WETTBEWERBE

Der Wettbewerb für die Ausgestaltung des Augustusplatzes in Leipzig.

Von Stadtbaurat H. Ritter, Leipzig.

Abb. 14. Zum Ankauf empf. Kennwort: „5-Pfg.-Briefmarke der Nothilfe“. Verf. Reg.-Baurat Pusch, Dresden.

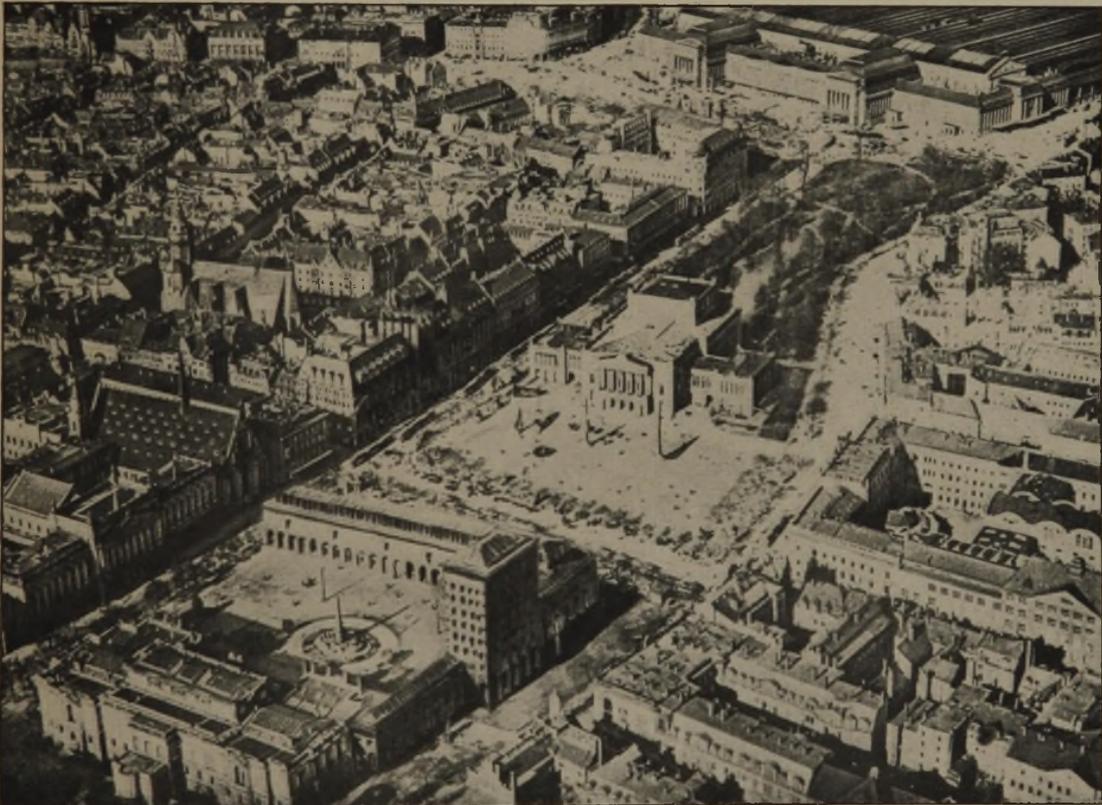
Der Entwurf teilt den Augustusplatz durch einen hakenförmigen, an das Museumsgebäude anschließenden Bau in zwei Teile auf:

Der über den Augustusplatz wegführende Verkehrszug Grimmische Straße—Grimmischer Steinweg gleitet an der dem Theater gegenüberliegenden Längswand des zweiten Platzteiles entlang. Dies ist insofern von Vorteil, als der verbleibende Augustusplatz dadurch verkehrsfrei wird und eine monumentale Wirkung gestattet. Auch der Universitätsplatz ist verkehrstechnisch glücklich. Er wird zu einem ruhigen, verkehrsfreien Forum. Das Geschäftsgebäude von Flinsch, und das Gebäude der Niederländischen Bank (von Berlage) werden dadurch vorteilhafterweise aus dem Platzbilde ausgeschaltet. Der über den Augustusplatz führende Straßenzug hat die Form einer Doppelstraße. Auch das ist vom Verkehrsstandpunkte vorteilhaft, da er für jede Verkehrsrichtung eine Straße schafft. Zwischen ihr liegt ein ruhiger Fußsteig. Je einer dieser Straßenzüge mündet zwanglos in die Grimmische Straße bzw. in den Grimmischen Steinweg ein. Der Gedanke, den Außenring zu begradigen, erscheint verfehlt, ist aber nicht ausschlaggebend für die Entwurfsgestaltung im übrigen.

Das dem Universitätsgebäude gegenüberliegende Turmhaus ist in seiner Höhenentwicklung eine unnötige, für die Gesamtwirkung sogar gefährliche Steigerung. Der Versuch des Verfassers, den Universitätsplatz vom übrigen Platze abzutrennen, erscheint wegen zu massiger und hoher Gestalt des Querbaues sehr gewaltsam.

Der Entwurf zum Bankhaus Kroch ist in architektonischer Hinsicht sowohl in der Massenentwicklung als in der formalen Gestaltung nicht glücklich. Insbes. ist die bizarre Gestalt der ob. Umrißlinien zu beanstanden.

Der Grundriß des Bankhauses Kroch weist manche Vorzüge auf, ist aber nicht sehr klar. —
